## AUSPUFFSCHALLDÄMPFER

TECHNISCHE MITTEILUNG NR. 02-2003

**TECHNISCHE MITTEILUNG Nr. 10 - 2003**

SERVICE-MITTEILUNG Nr. 17-2003

### Betr.: Auspuffschalldämpfer

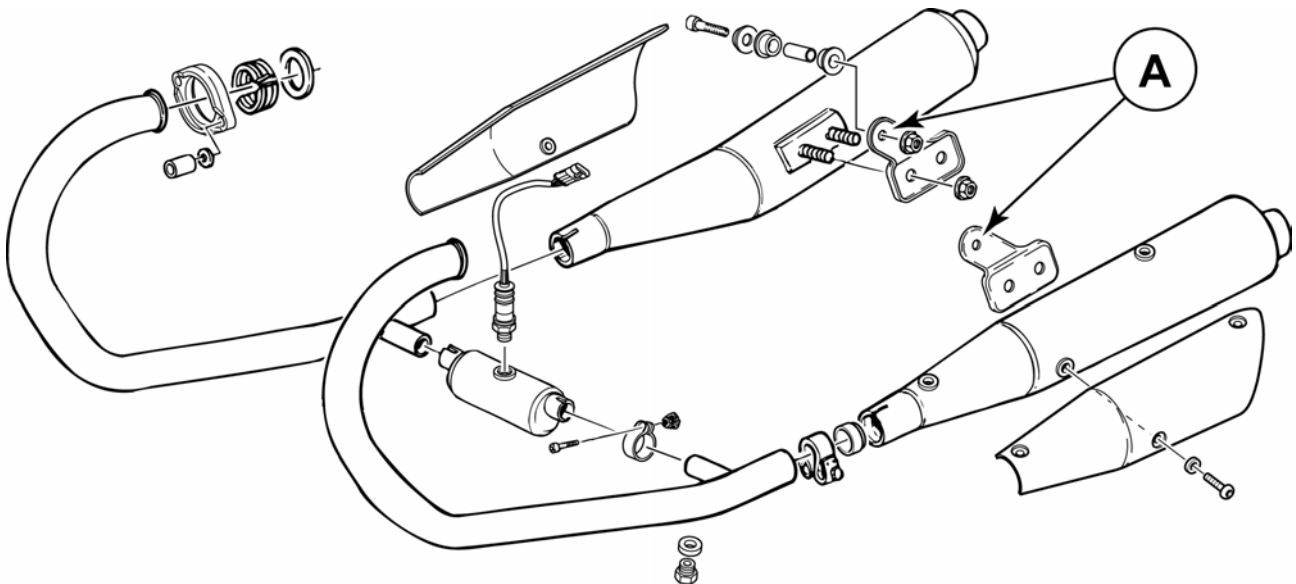
Da die Auslasskanäle nicht die angemessene Länge aufweisen, lösen sich die Auspuffschalldämpfer.

Die Länge der Auslasskanäle wurde bei den Motorrädern der neuen Produktion geändert. Bei den zuvor produzierten Motorrädern kann das Problem durch Ansetzen von Langlöchern an den Schalldämpferbügeln (A) beseitigt werden.

**Betrifft: Seitentaschen**

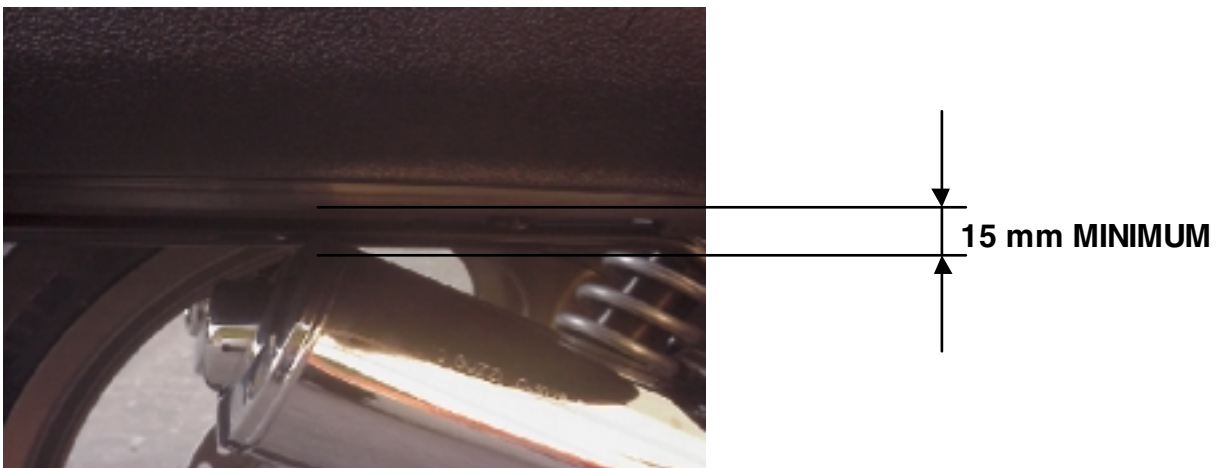
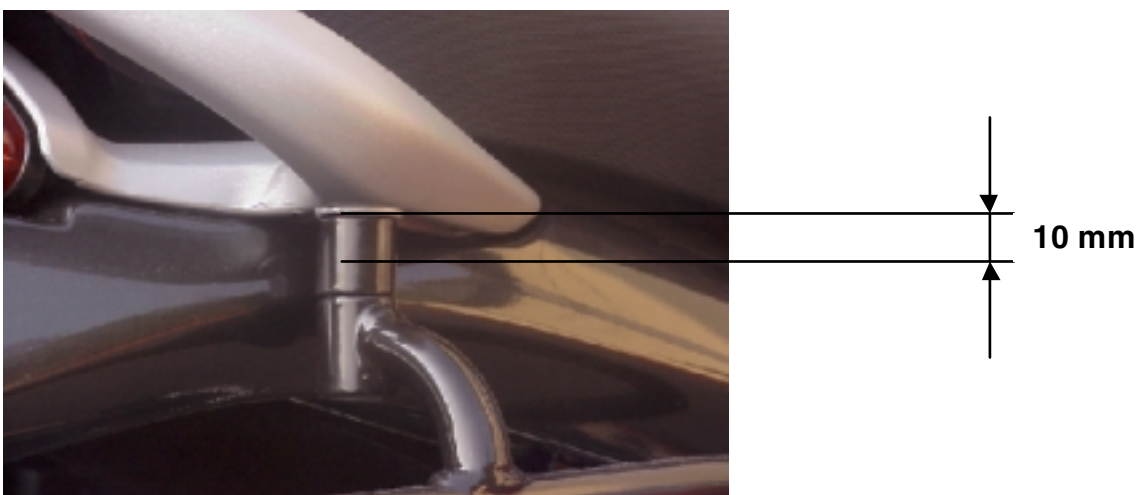
Nach der Montage der Fixierungen für die Seitentaschen muss kontrolliert werden, dass zwischen dem obersten Punkt des Auspuffdämpfers und der unteren Seite der Tasche ein Mindestabstand von 15 mm eingehalten wird.

Wird der Mindestabstand von 15 mm nicht eingehalten, könnten die Taschen durch die Hitze der Abgase beschädigt werden.

Wenn dieser Abstand kleiner sein sollte, können die Fixierungen für die Seitentaschen angehoben werden, indem die Buchsen, die zwischen den Fixierungen und dem Rahmen des Motors installiert sind, um 10 mm gekürzt werden.

### Betr.: Öl im Luftfilterkasten

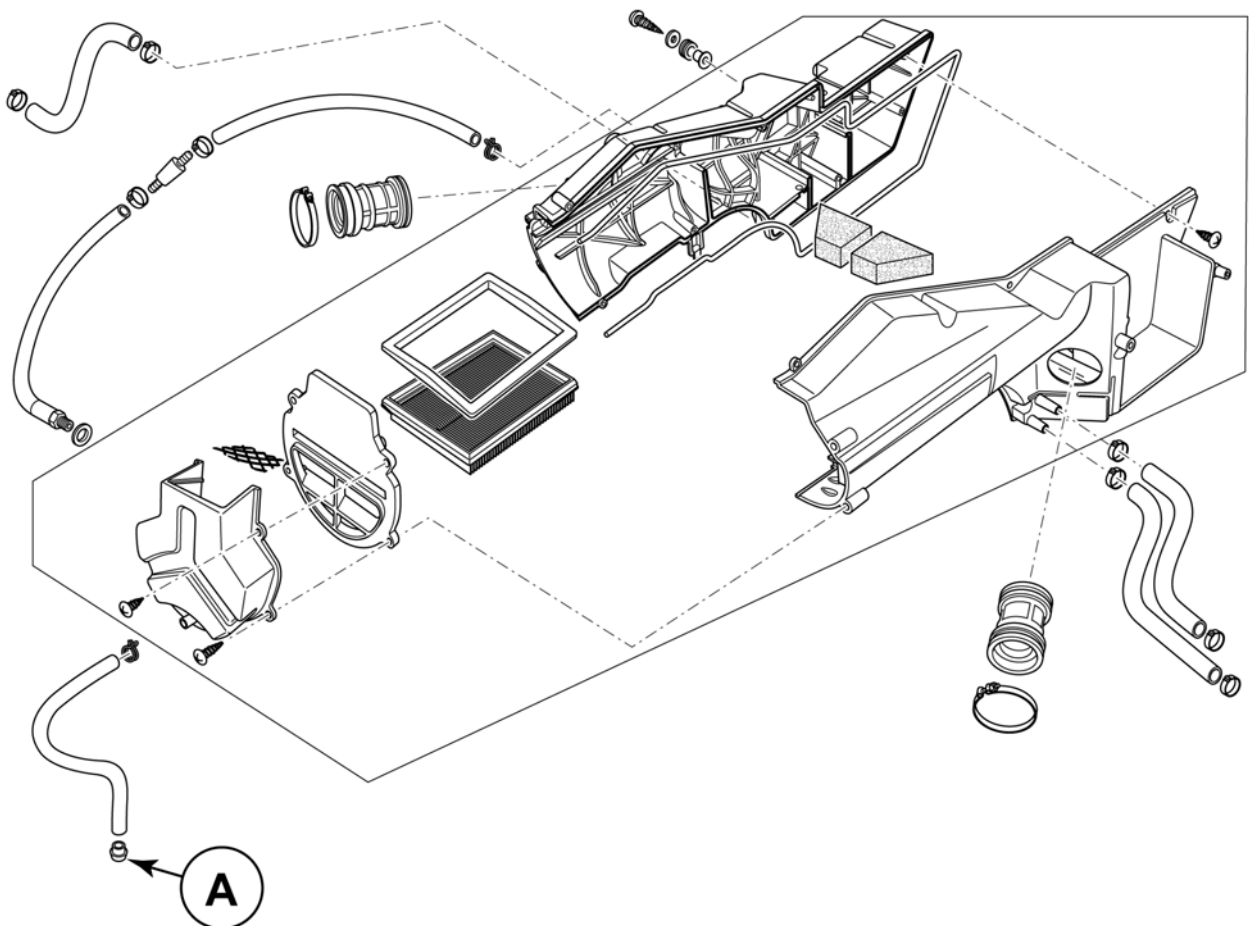
Das Öl, das in den Filterkasten gelangt, setzt sich im unteren Bereich des Filterkastens ab und tritt an den Zusammenschlüssen oder am Verschluss (A), der am Ende des Drainageschlauchs angeordnet ist, aus. Dieses Problem zeigt sich nur an den Vorfür- oder den Fahrzeugen aus der anfänglichen Produktion.

Vor der Montage am Fahrzeug wird die Abdichtung des Filterkastens in einem Luftdrucktest kontrolliert. Der Verschluss (A) wurde durch einen abdichtenden Verschluss ersetzt.

**Betrifft: Motorölstand**

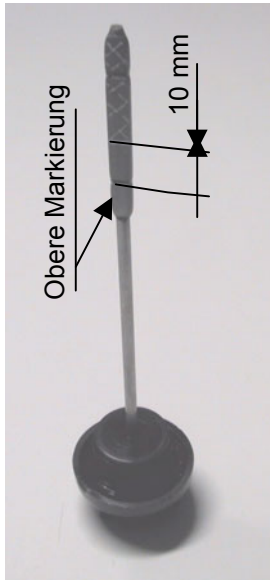
**Am Fahrzeug festgestellter Fehler:** zu viel Öl aus dem Ölabsaugkreis.

**Hauptgrund:** zu viel Motoröl.

Zu viel Motoröl kann zu einer erhöhten Menge des Öls aus dem Absaugkreis der Gase aus dem Kurbelgehäuse führen. In Ausnahmefällen wird eine anomale Präsenz von Öl im transparenten Absaugschlauch festgestellt, das sich vom Filtergehäuse bis zur hinteren Verbindung der rechten Halbwiege ausbreitet.

**Technische Lösung:** korrekte Motorölmenge (1,8 kg) überprüfen und wiederherstellen.

Die Kontrolle wird einfacher mit der Kontrollstange des Öltankverschlusses durchgeführt. Die Ölmenge ist korrekt, wenn die Stange bis ca. 10 – 11 Millimeter unterhalb der Bezugsmarkierung für den Höchststand nass ist. Der im Foto schraffierte Bereich der Stange ist jener Teil, der mit Öl nass sein muss. Die Kontrolle muss bei warmem Motor nach ca. 20 Betriebsminuten erfolgen.

Um die Kontrolle beim regelmäßigen Motorölwechsel einfacher zu gestalten, kann an der angegebenen Stelle eine Bezugsmarkierung angebracht werden.

### Betr.: Blockierung des Gangvorwählers

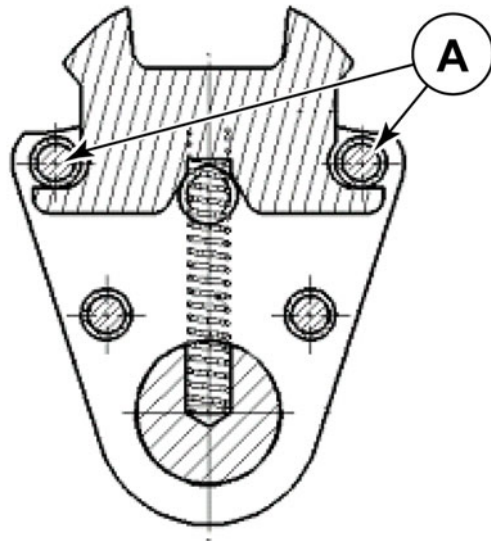
Der Schlitten im Vorwähler kann sich bei einem Kontakt mit den beiden Stiften (A) verklemmen.

Der **Durchmesser der Stifte** (zwischen 7,0 mm und **7,2 mm**) wurde vergrößert und die Konzentritätstoleranz gemindert.

### Betr.: Schaltklauen

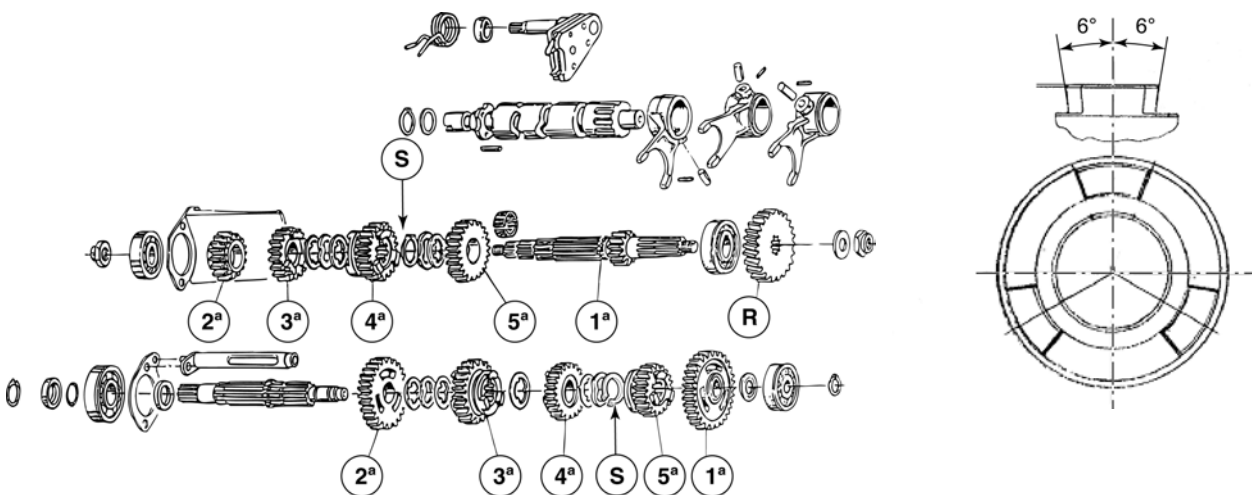
Der **3.** und der **4. Gang** springen heraus.  
Es konnten zwei Ursachen festgestellt werden:

1. Die Seegerringe (**S**) fixieren nicht die Zwischenscheiben.
2. Bei einer Kontrolle des Einkuppelverfahrens wird festgestellt, dass die Zahnräder des **3.** und des **4.** Gangs aufgrund eines Bearbeitungsfehlers oder da sie mit dem des Getriebes der Brevia 750 vertauscht wurden, nicht den korrekten Winkel von **6°** aufweisen.

1. Es wurde der Seeger-Ring des Getriebes Brevia montiert (**Innendurchmesser um 0,5 mm kleiner, Art.-Nr.90271124**).
2. Austausch der Zahnräder, die nicht der Entwurfszeichnung entsprechen.

### Betr.: Öl im Luftfilterkasten

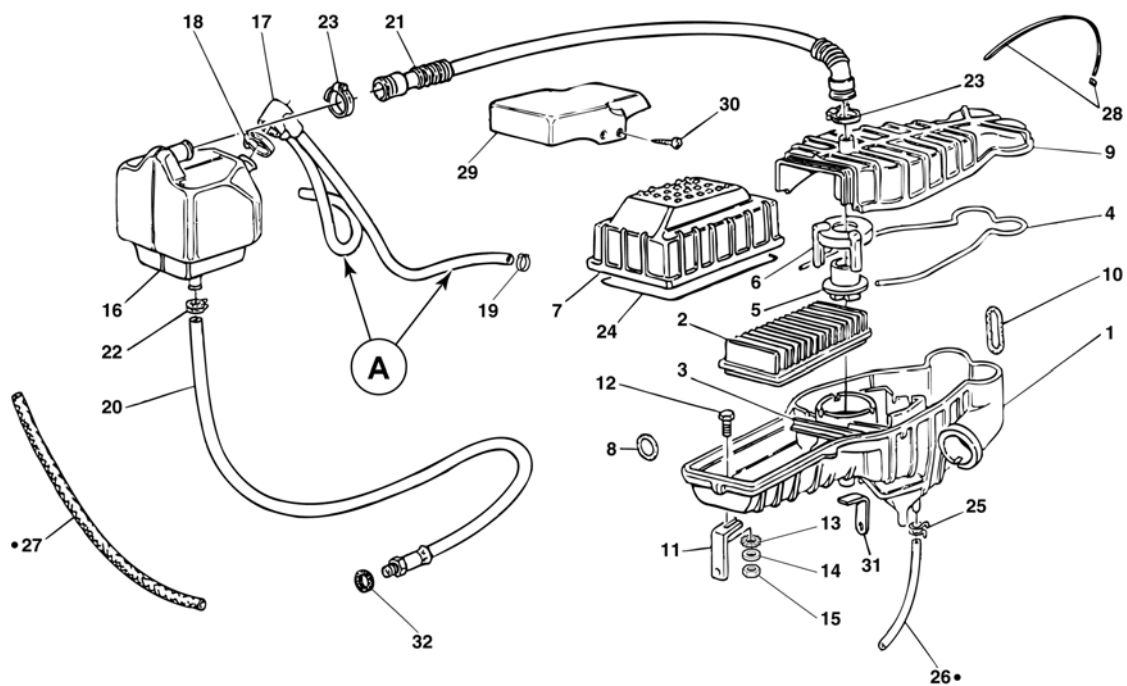
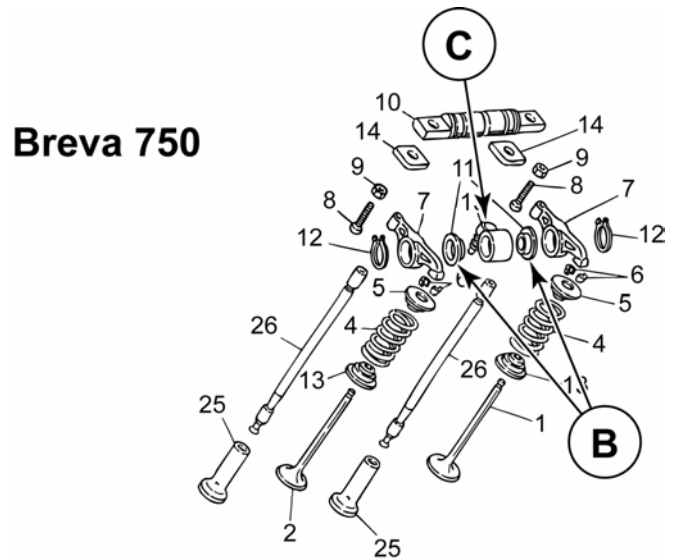
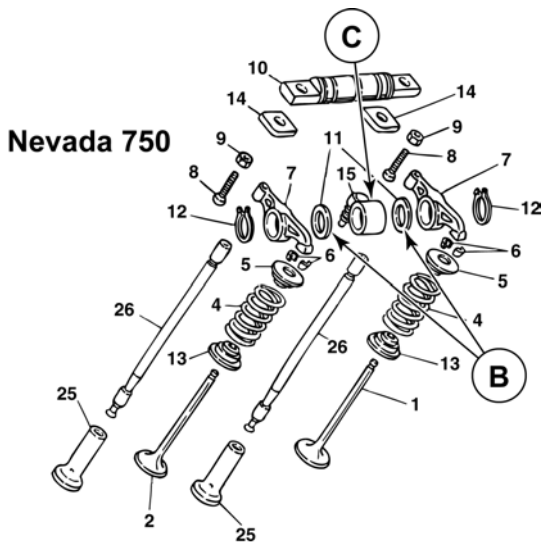
Zu viel Öl im Filterkasten vorhanden.

Das Vorhandensein von Öl in der Dekantierkammer und, durch den weiteren Verlauf des Öldampfsystems, im Luftfilterkasten kann im Wesentlichen auf zwei Ursachen zurückgeführt werden:

- Ölpegel zu hoch
- übermäßiger Druck der Gase im Motorgehäuse

- Kontrollieren, dass die Leitungen (A), die die Öldämpfe von den Zylinderkopfdeckeln zum Dekanter fördern, nicht etwa aufgrund einer mangelnden Festigkeit Drosselstellen aufweisen; sollte dies der Fall sein, müssen sie durch festere gewebeüberzogene Leitungen ersetzt werden.
- Die Muffe (C) und die Unterlegscheiben (B) durch die entsprechenden Teile des Modells Brevia 750 ersetzen (für die Fahrzeuge aus der Produktion vor 2003 gültig).

- Sollte das Problem weiterhin auftreten, müssen die Kolbenringe ausgewechselt werden.
- Sollte sich der Austausch der Kolben als erforderlich erweisen, wird deren Austausch durch die des Modells Brevia empfohlen.

### Betr.: Kraftstoffversorgung

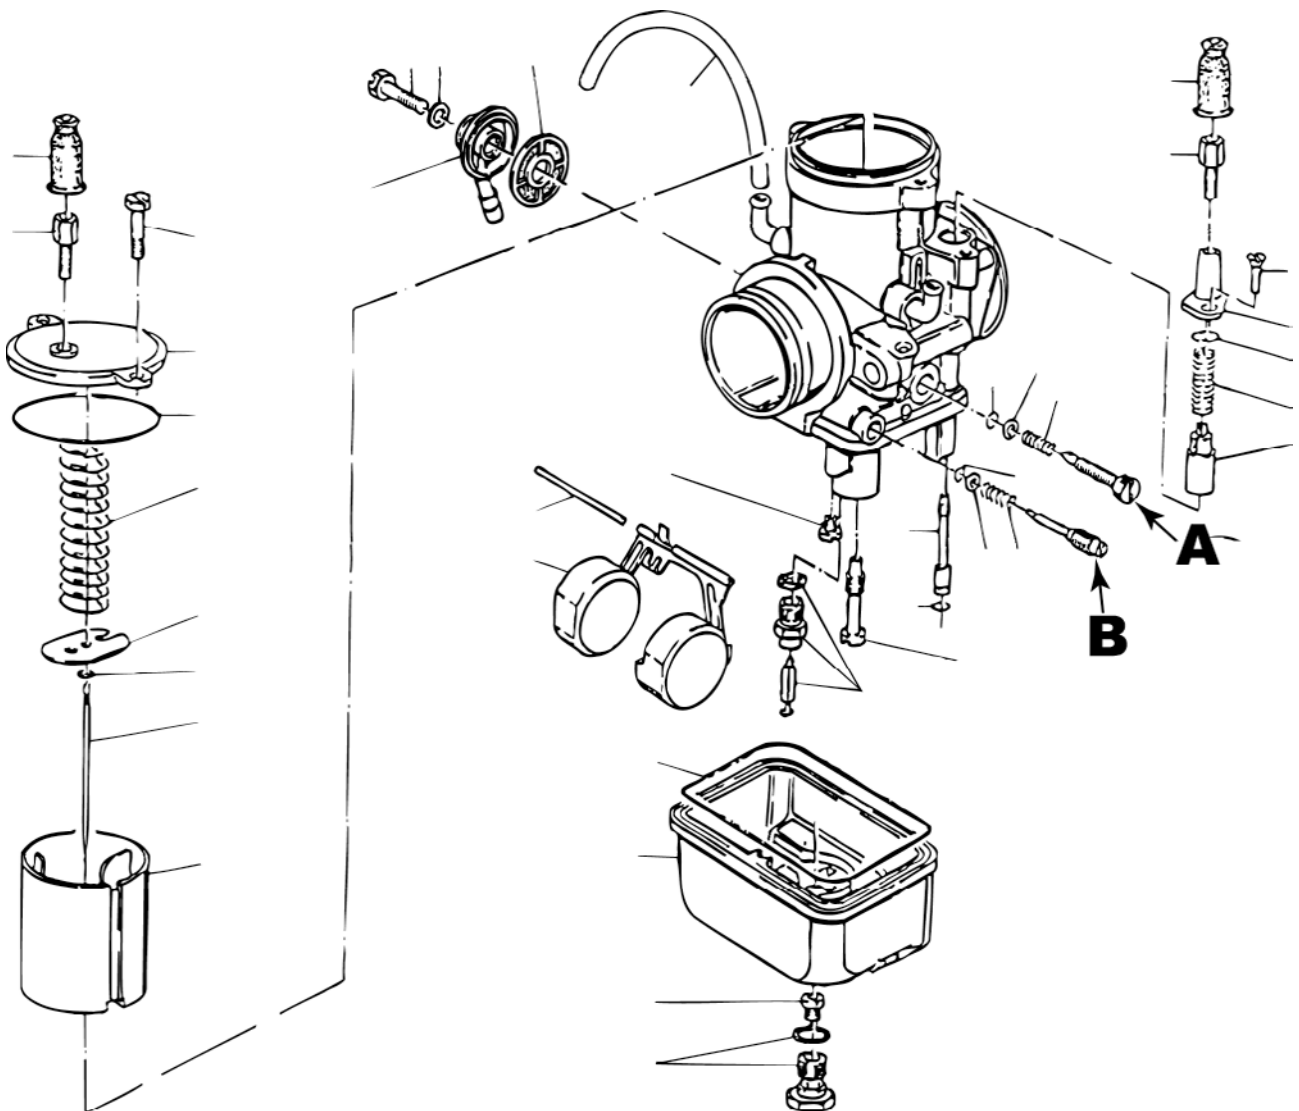
Das Problem kann sich während der Fahrt durch unterschiedliche Effekte zeigen.

- Auspuffknallen im Schiebebetrieb
- Instabile Leerlaufdrehzahl nach der Gaswegnahme
- Verpuffungen im Luftfilterkasten

Durch Betätigen der Mischschrauben (**B**) die Gemischzusammensetzung einstellen.

Der korrekte Ausgleich ist dadurch erkennbar, wenn der Motor nach einer Beschleunigung wieder auf die festgelegte Standgasdrehzahl zurückkehrt.

**Betrifft: Identifikation Steuergerät**

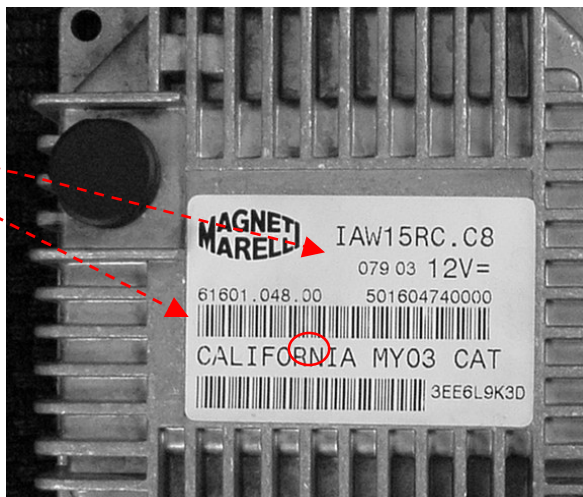
**Am Fahrzeug festgestellte Störung:** Unregelmäßigkeiten bei der Motorversorgung

**Mögliche Ursache:** falsche Kalibrierung des elektrischen Steuergeräts

**Technische Lösung:** Austausch des Steuergeräts

**Wenn festgestellt wird, dass das am Fahrzeug montierte Steuergerät nicht korrekt ist, muss es unbedingt ausgetauscht werden.**

### **Betr.: Neue Batterie**

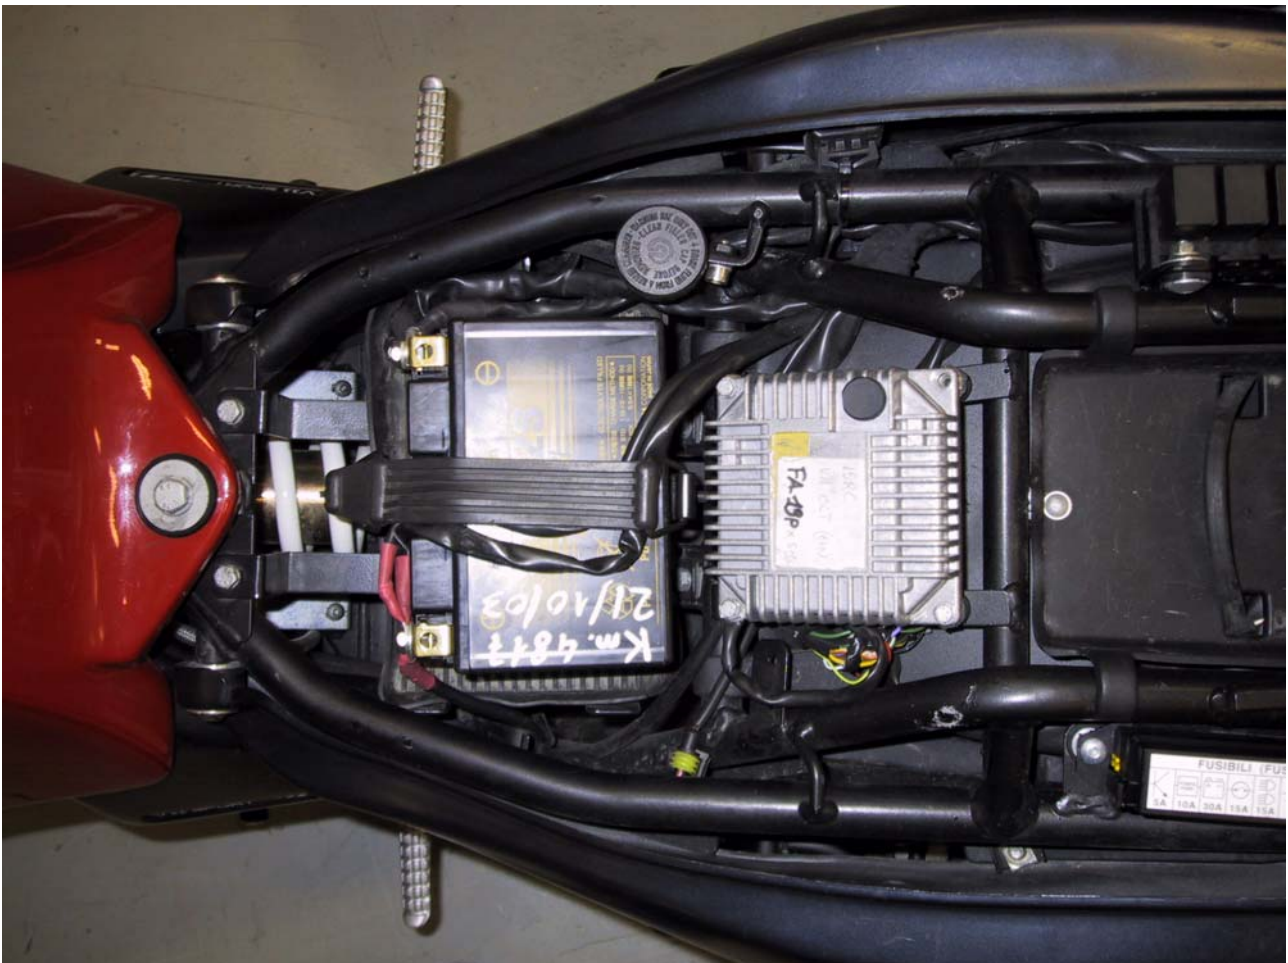
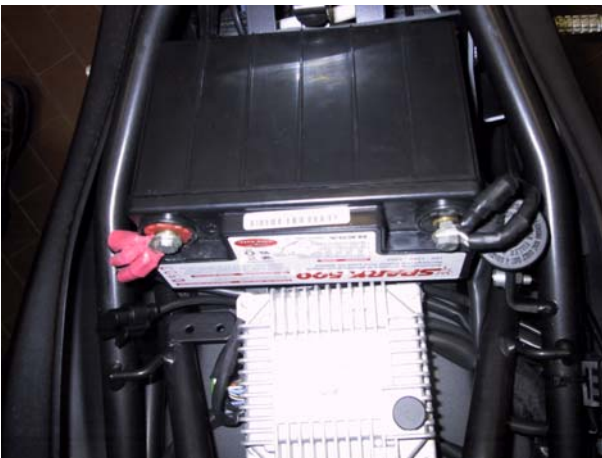
Zu kurze Lebensdauer der aktuelle eingesetzten Batterie **ESA SPARK 500E** .

Es wird die **YUASA YTZ12S** montiert werden (wird bereits von Yuasa mit Säure gefüllt angeliefert).  
In der Produktion wird eine neue Verkabelung montiert, während an den Motorrädern mit den aktuellen Kabeln diese Batterie montiert werden kann, hierfür müssen die Kabel jedoch anders verlegt werden.
